DETERMINAZIONE DEL DIRIGENTE SERVIZIO VIA/VINCA 25 settembre 2024, n. 461

[ID VIP 9759] - Parco agrovoltaico della potenza di 39,52 MW e delle relative opere di connessione alla RTN, da realizzarsi nei comuni di Ascoli Satriano (FG) in località "Mendola", Orta Nova (FG) e Ortona (FG).

Proponente: Maxima PV 2 S.r.l.

Relazione tecnica a supporto dell'istruttoria sul progetto

Figura 3– Individuazione degli impianti FER all'interno dell'AVIC (R = 3 km)

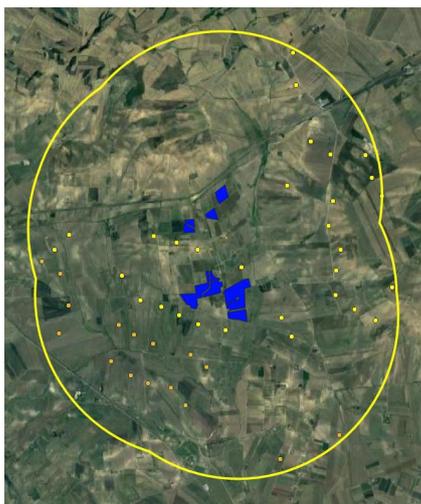
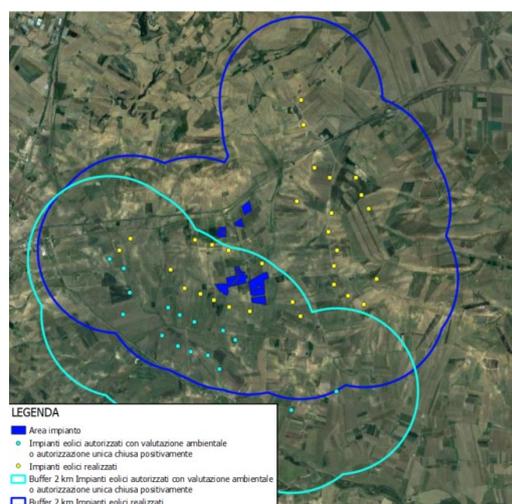
- nell'area interessata **NON sono** già installati impianti della stessa fonte. Nel raggio di 3 km sono stati individuati impianti fotovoltaici e impianti eolici attualmente realizzati e/o autorizzati. (**lett. a**);

Figura 6 – Inquadramento Vincolistico Componenti PPTR (buffer di Km 3)

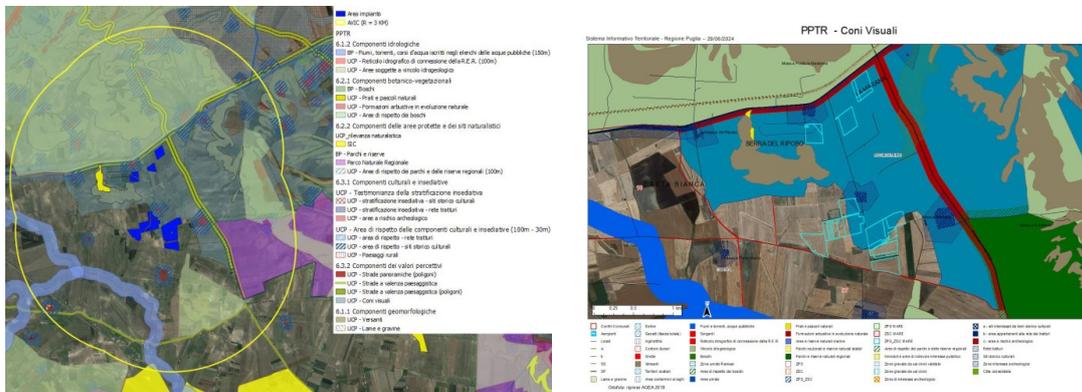
Dall’analisi si evince che l’area dell’intervento non è ricompresa nel perimetro dei beni sottoposti a tutela ai sensi del D.Lgs. 42/2004 e non ricade nella fascia di rispetto dei beni sottoposti a tutela ai sensi della parte seconda del D. Lgs.42/2004 oppure dell’art.136 del medesimo decreto legislativo.

Per quanto riguarda le interferenze riscontrate lungo il percorso del cavidotto MT di impianto si precisa che sarà realizzato interrato sotto strade esistenti e, in corrispondenza delle criticità, sarà utilizzata la tecnica della T.O.C. e seguirà il percorso più breve.

L'area dell'impianto proposto è idonea ai sensi dell'art. 20, co.8, lett. c- quater.

Figura 7 – Inquadramento su Aree non idonee F.E.R.

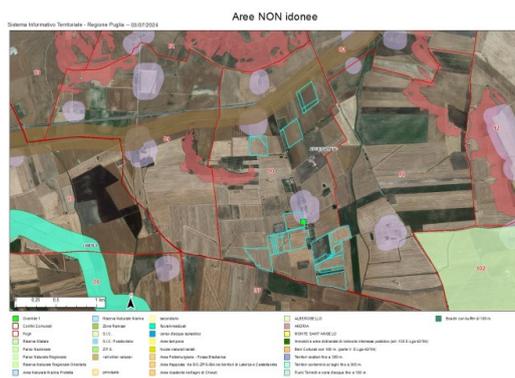
L'area dell'impianto proposto **NON** ricade tra quelle indicate come *non idonee* ai sensi del regolamento regionale n. 24 del 2010. In proposito, si veda l'immagine successiva.

L'area selezionata per l'installazione del campo agrovoltaico NON ricade in aree non idonee F.E.R.
